Rapport des experts sur l'accident de l'« Eschenvorstadt », à Bâle.

Chapitre VII. Les calculs statiques.

Fig. 6. — Disposition du pilier A et du sommier dans le vestibule du rez-de-chaussée.

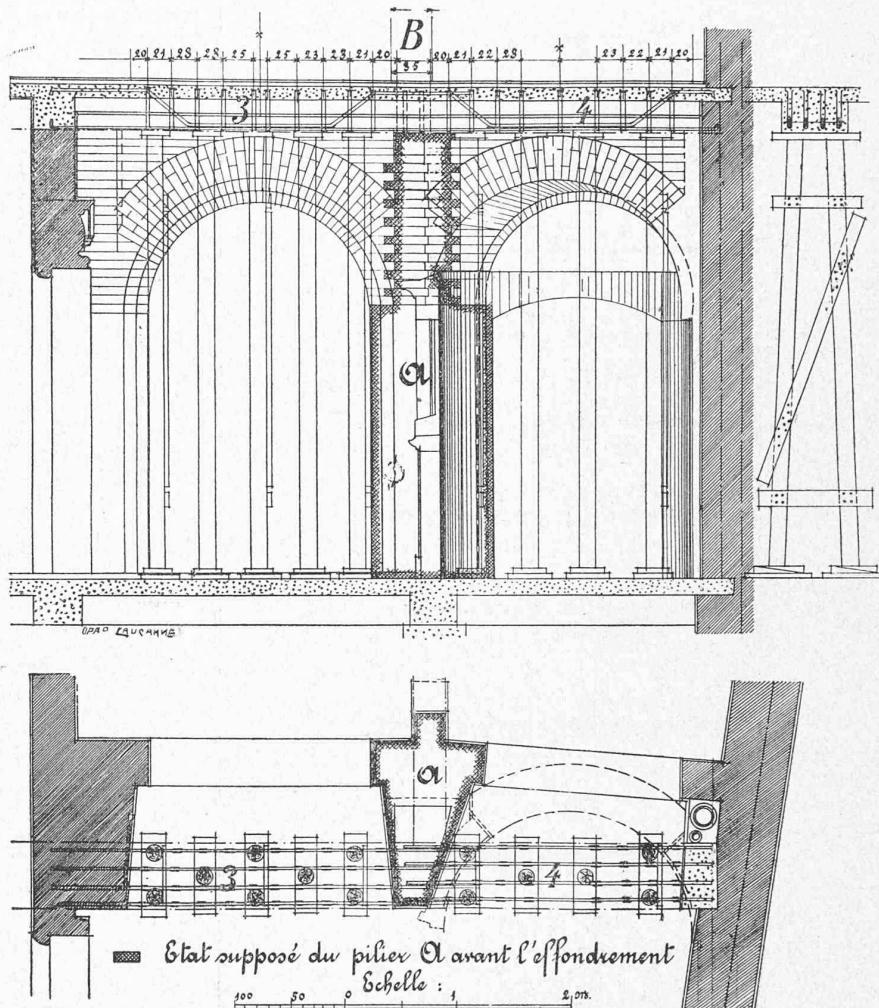
Calcul des colonnes. — Les calculs des colonnes qui nous ont été fournis se bornent à une récapitulation des charges correspondant à chaque colonne et à la démonstration que la section choisie suffit pour cette charge. Mais on ne voit pas comment les différentes charges ont été déterminées. Quoiqu'il en soit, les chiffres indiqués concordent assez bien avec ceux trouvés dans nos calculs. Nous n'avons constaté qu'en un seul endroit un écart bien accentué, lequel se rapporte aux deux colonnes circulaires A du premier étage.

Ces colonnes ont à supporter la couverture du premier étage et, chacune d'elles, deux colonnes rectangulaires du deuxième étage. Pour ces dernières, le calcul qui nous a été présenté indique 45 t., ce qui correspond bien au résultat con-

au lieu de 92,3 t. D'où il résulte que la colonne orientale A du premier étage était de 50 % trop faible, même en supposant une résistance normale du béton à la compression. Il en était à peu près de même pour la colonne occidentale.
